MEYLE-HD: lepsze niż oryginał.
Ulepszony kształt tulei

Ulepszony kształt tulei

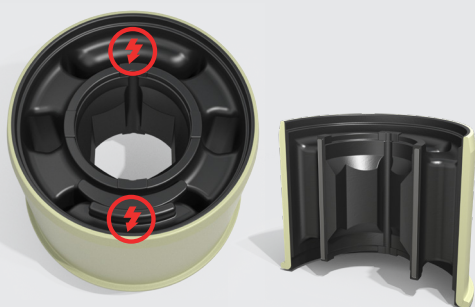
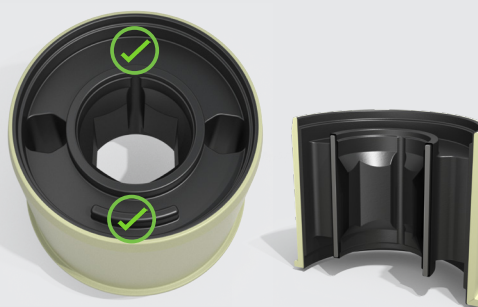
Problema

- Rozerwanie tulei wskutek gwałtownych naprężeń

Efekt

- Pęknięcia w materiale gumowym
- Osłabienie bezpieczeństwa jazdy

Rozwiązanie

- Zoptymalizowany kształt chroni niewralgiczne miejsca przed naprężeniami

Korzyści

- Znacznie dłuższy czas eksploatacji wskutek mniejszej liczby pęknięć materiału gumowego
- Dłuższe utrzymywanie bezpieczeństwa jazdy
- 4 lata gwarancji
